泊発電所3号炉

基準津波に関するコメント回答

(日本海東縁部に想定される地震に伴う津波)

令和4年4月11日
北海道電力株式会社

基本地形の変更

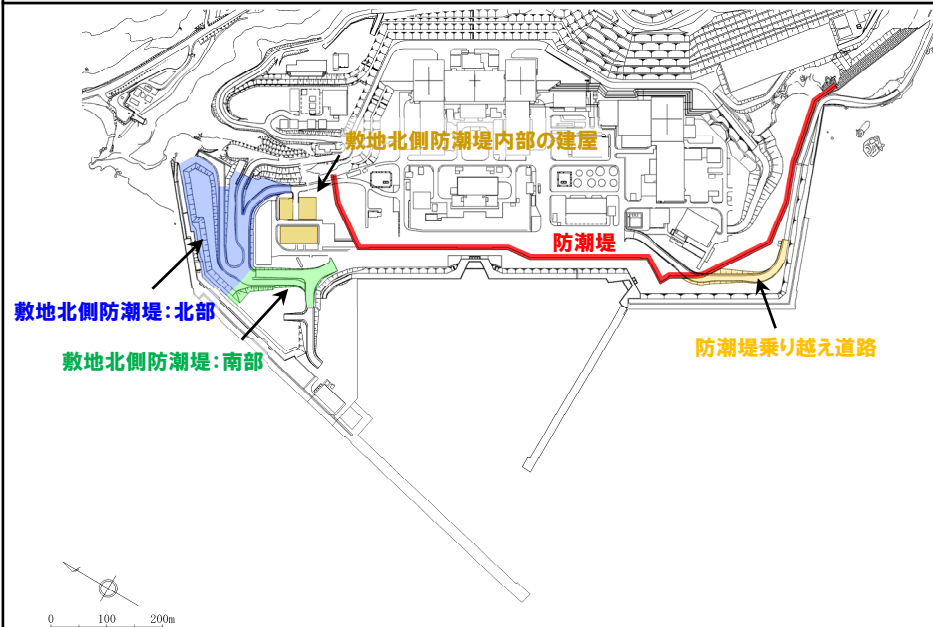
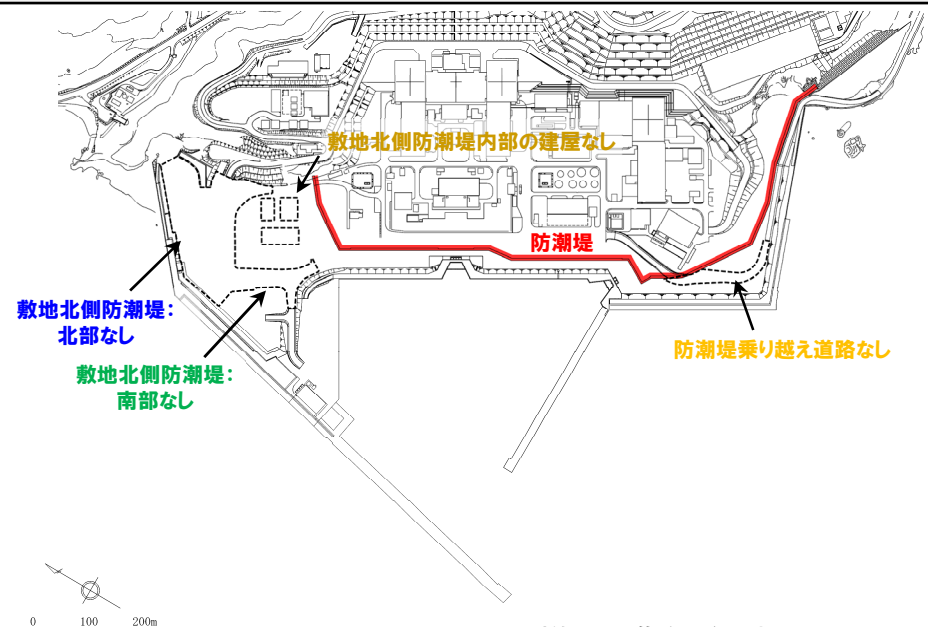
- 令和4年3月3日の審査会合における指摘を踏まえ、以下の方針とした。
 - 新設防潮堤の海側の残置する敷地北側防潮堤、敷地北側防潮堤内部の建屋については、防潮堤に対する定量的な影響評価の実現が困難という判断に至ったことから撤去することとした。
 - 防潮堤に対する津波時の車両の影響を考慮し、防潮堤乗り越え道路については設置しないこととした。
- 以上の方針を踏まえ、津波解析・評価では、敷地北側防潮堤等をなしとした地形^{※1}を基本地形として、本資料を整理した^{※2}。
 - ※1:令和3年12月24日の審査会合における「敷地北側防潮堤の損傷状態①(北部なし-南部なし)」を今後の敷地の基本地形とする。
 - ※2:令和3年12月24日の審査会合における「敷地北側防潮堤の損傷状態①(北部なし-南部なし)」の解析結果を用いて整理した。
- なお、令和3年12月24日の審査会合において、敷地北側防潮堤等の損傷による波源選定への影響がないことを確認していることから、本変更により波源選定に変更は生じない。

※破線で囲った箇所をなくした地形モデルとしている。

追加検討ケースの波源位置

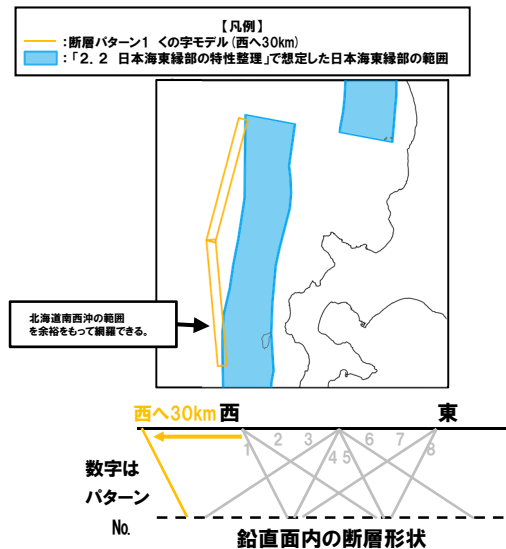
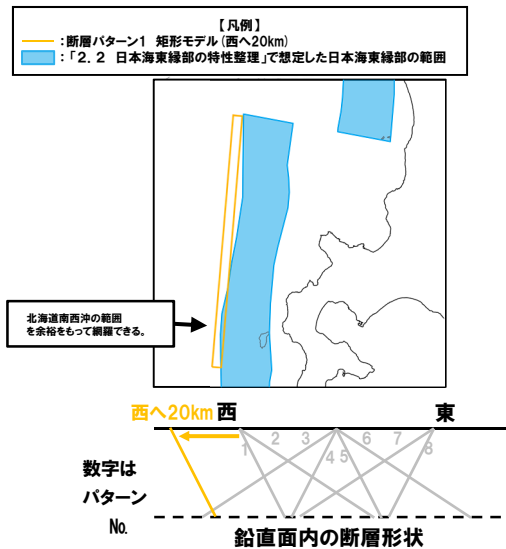
- 断層パターン1は想定波源域の西側に位置することから、更に西方向に波源位置を移動させた場合に、津波水位が大きくなることが想定される。
- また、「2.2 日本海東縁部の特性整理」で想定した日本海東縁部の範囲は、一部区間において断層パターン1に対して西側に位置する。
- これらの状況を踏まえ、断層パターン1を更に西方向へ移動させた場合の検討を実施した。
- 検討対象とした波源モデルは、矩形モデル及びくの字モデルの2通りとし、移動量は「2.2 日本海東縁部の特性整理」で想定した日本海東縁部の範囲を余裕をもって網羅できる配置となるように設定した。
- 検討の結果より、「防波堤の損傷を考慮した地形モデル①（北防波堤なし-南防波堤なし）」3号炉取水口（上昇側）最大ケースの波源モデルは、令和3年12月24日から変更が生じた。

区分	防波堤の損傷を考慮した地形モデル① (北防波堤なし-南防波堤なし)	
	水位変動量	断層パラメータの概要
3号炉取水口(上昇側)	9.37m	<ul style="list-style-type: none"> ・アスベリティ位置: de南へ10km ・断層パターン: 1 ・波源位置: くの字モデル (西へ移動) ・断層面上縁深さ: 1km

貯留堰を下回る時間に着目したパラメータスタディ

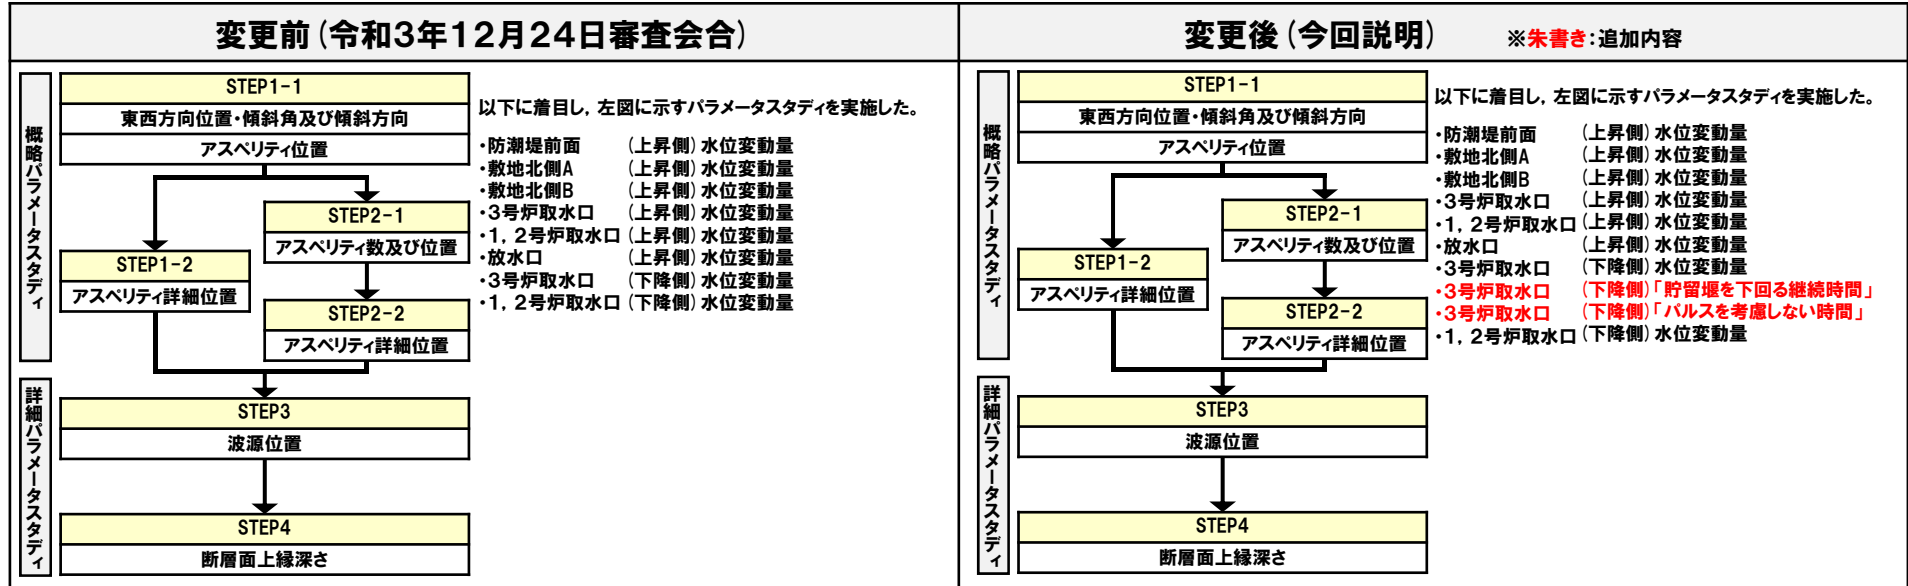
- これまで水位変動量に着目したパラメータスタディ結果に基づき、貯留堰を下回る時間の確認を行ってきたが、水位変動量が最大となる波源と貯留堰を下回る時間が最大となる波源は完全に一致しないことに鑑み、3号炉原子炉補機冷却海水ポンプの取水性を評価するための波源選定を目的として、貯留堰を下回る時間に着目したパラメータスタディを実施した。
- 実施に当たっては、3号炉原子炉補機冷却海水ポンプの取水性を保守的に評価する観点から、「貯留堰を下回る継続時間」及び「パルスを考慮しない時間」の2通りを評価し、それぞれの最大ケースを「日本海東縁部に想定される地震に伴う津波の最大ケース」に追加した。
- 「パルスを考慮しない時間」の評価は、外海水位の一時的な水位上昇による3号炉貯留堰内の水位回復への影響を確認したうえで、水位回復が見込めないと判断される場合、一時的な水位上昇（パルス）を考慮せずに下回る時間を合算した。
